改善箇所説明図

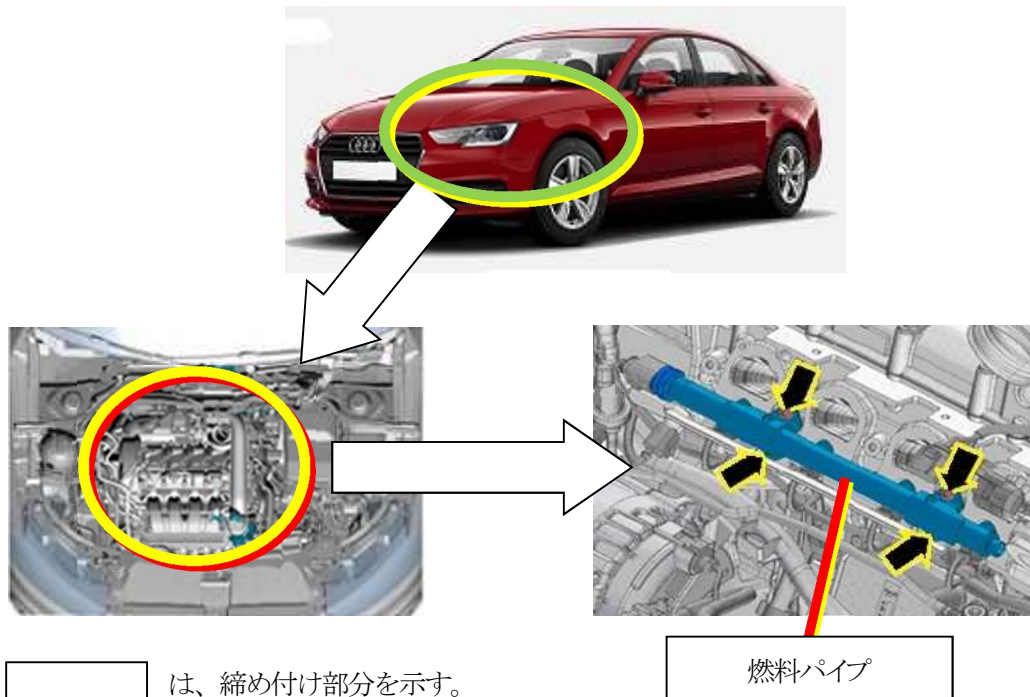
基準不適合発生箇所

原動機に装着されている燃料パイプの取付けボルトにおいて、取付作業が不適切なため、締め付けトルクが不足しているものがある。そのため走行振動等により当該ボルトが緩み、最悪の場合、燃料が漏れるおそれがある。

改善の内容

全車両、燃料パイプ取付けボルトを規定トルクで締め付ける。

識別：車両識別プレートの下側に、白色で直径5mm程度のマークを塗布する。

また、点検整備記録簿の該当欄に「日付、走行距離、ワークショップスタンプと担当者名、リコール：外-2793 燃料パイプの取付修正」と記入する。
